Keuringsverslag van een elektrische laagspanning- en zeer lage spanningsinstallatie

NIET CONFORM

Straatnaam Duinhoekstraat
Huisnummer 125
Busnummer 93
Postcode 8660
Gemeente De Panne
Land België

Controlebezoek van een huishoudelijke installatie volgens (KB 08/09/2019) - AREI Boek 1- 6.5. en 4.2.4.3.

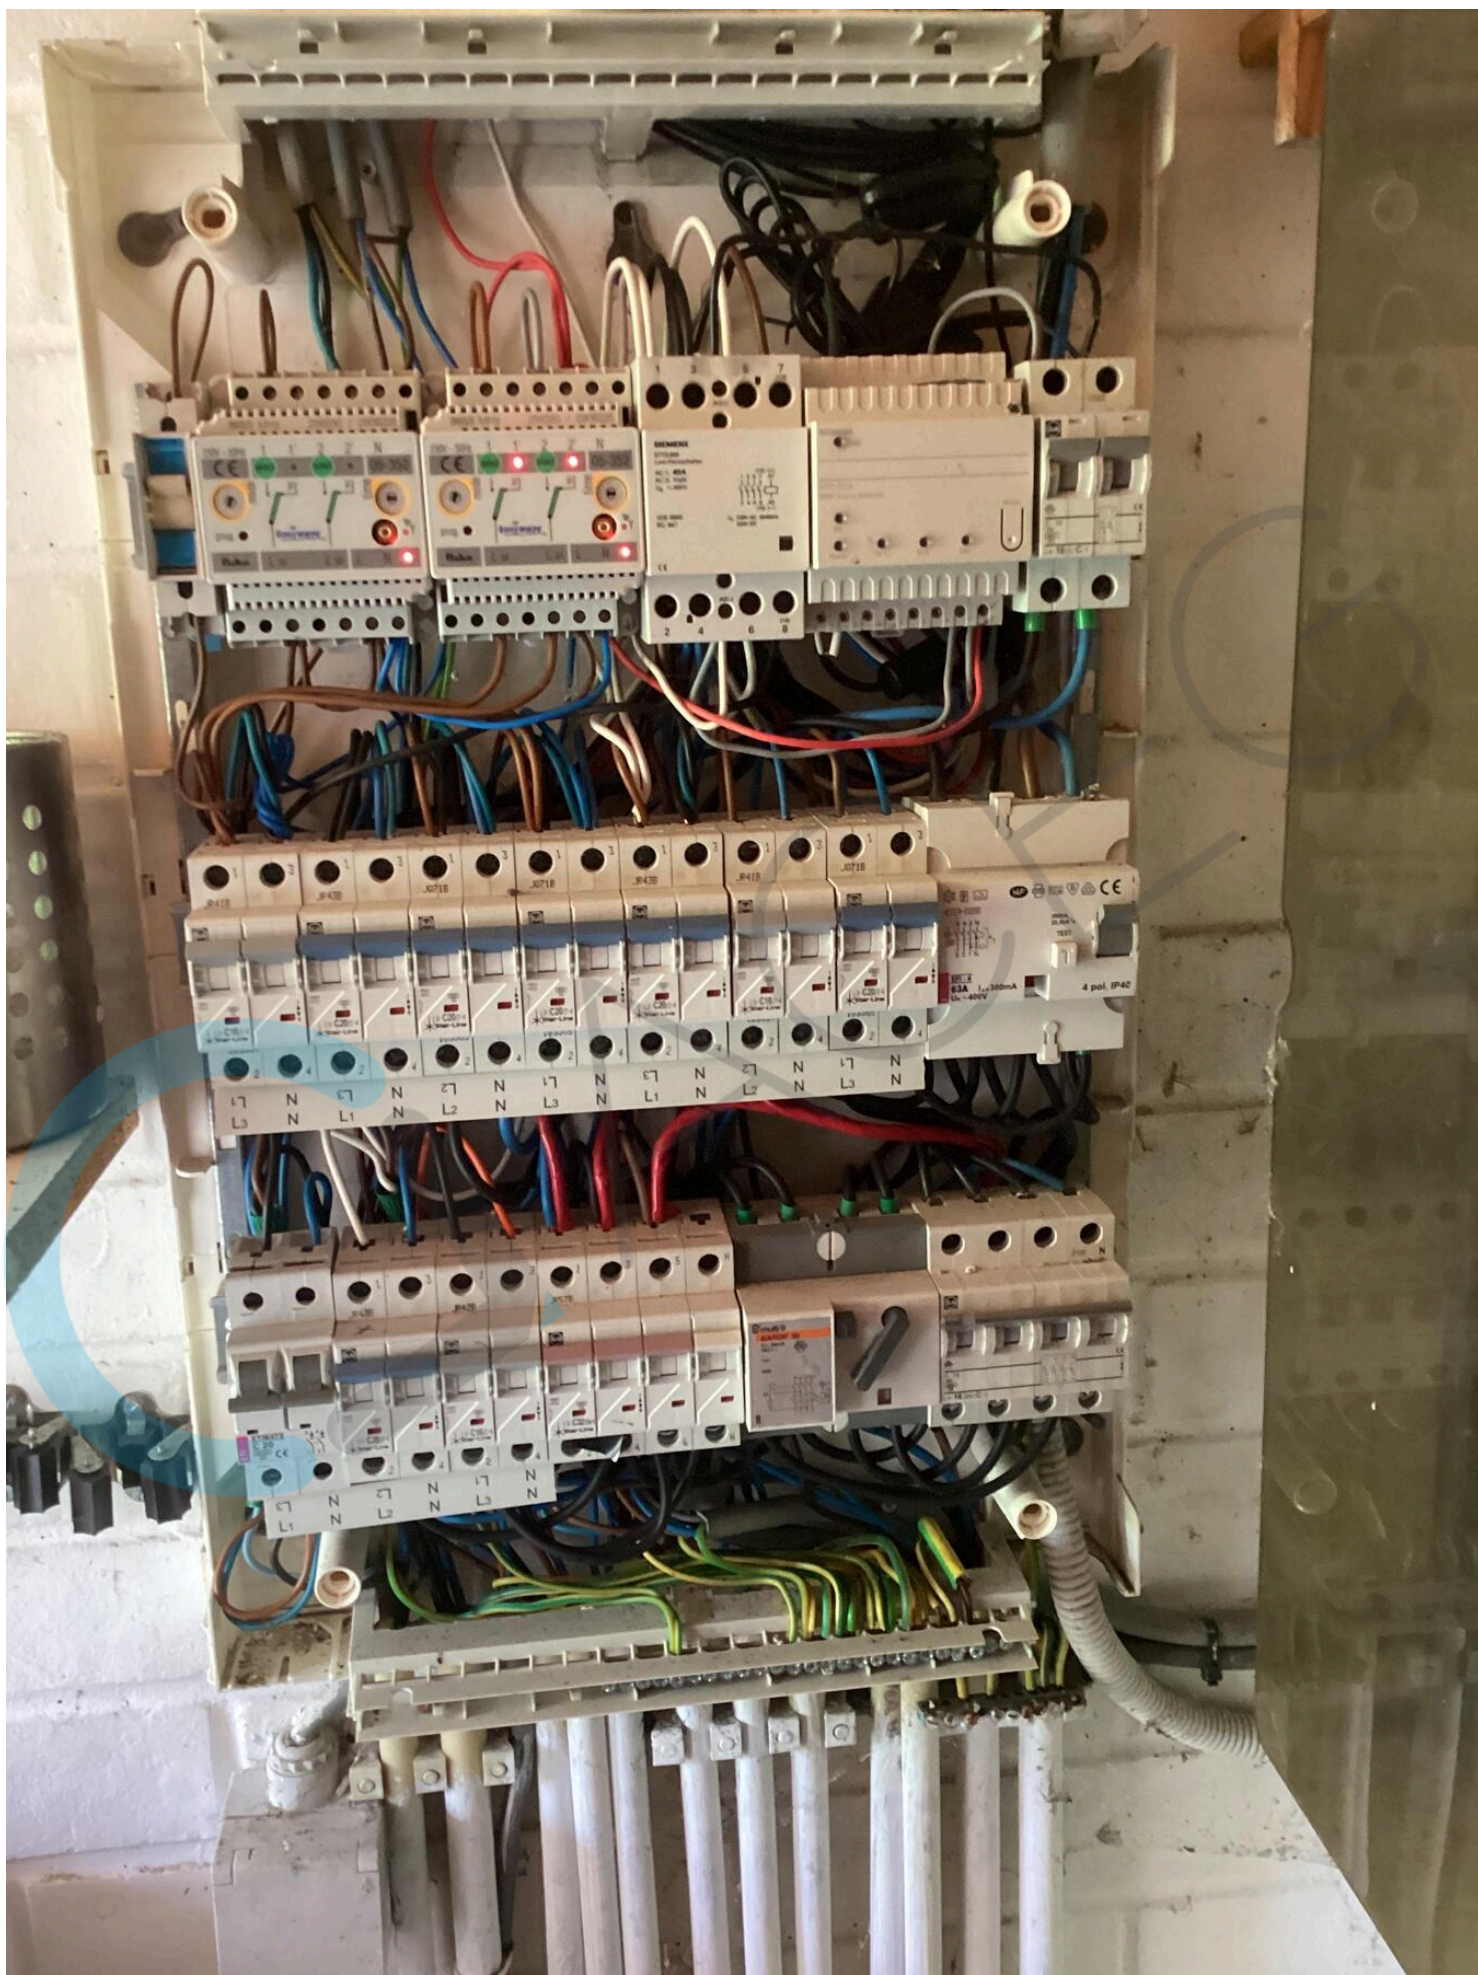
Isolatiweerstand nok

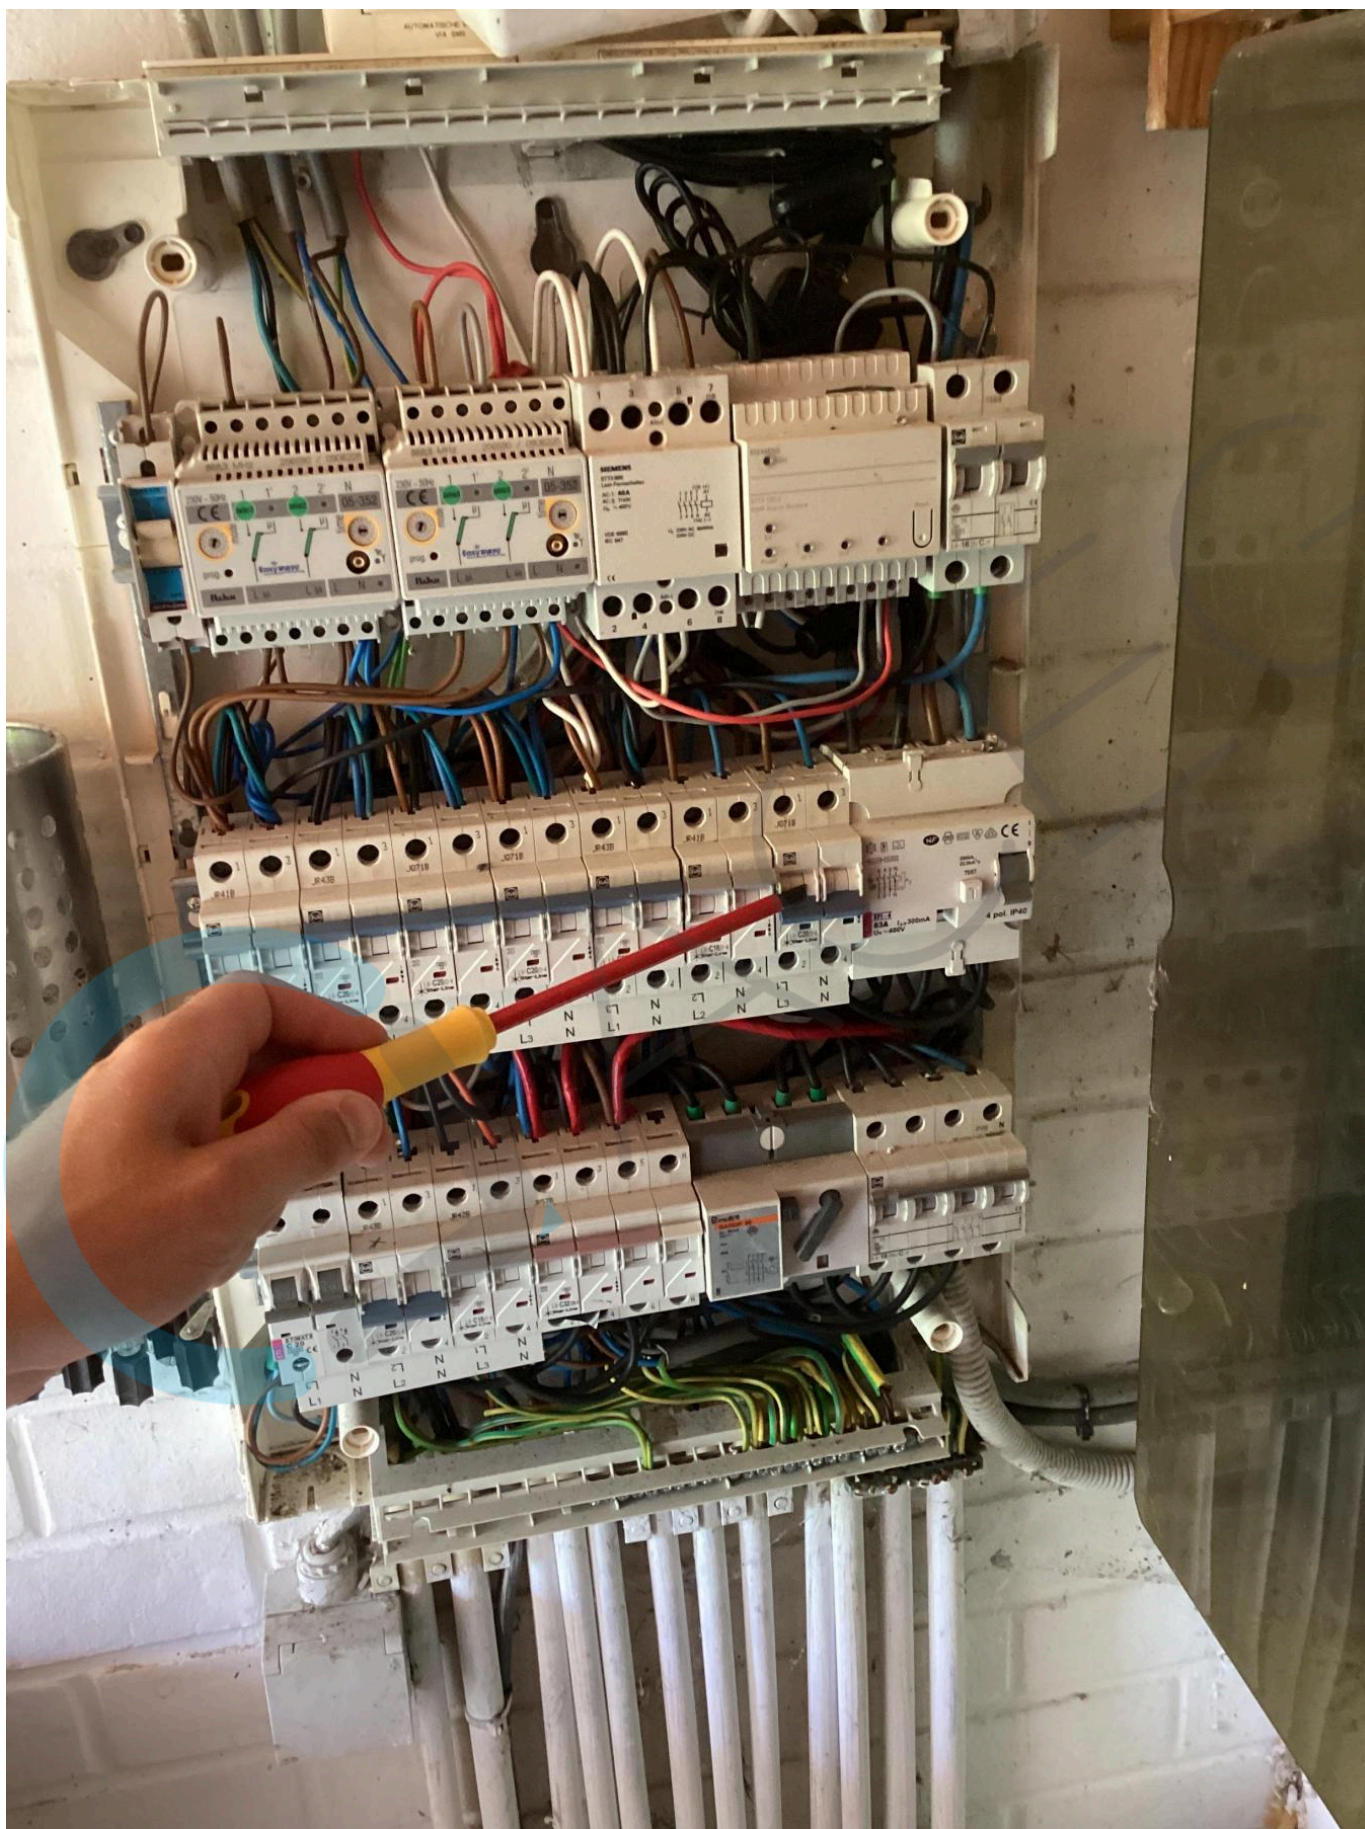
Isolati weerstand nok
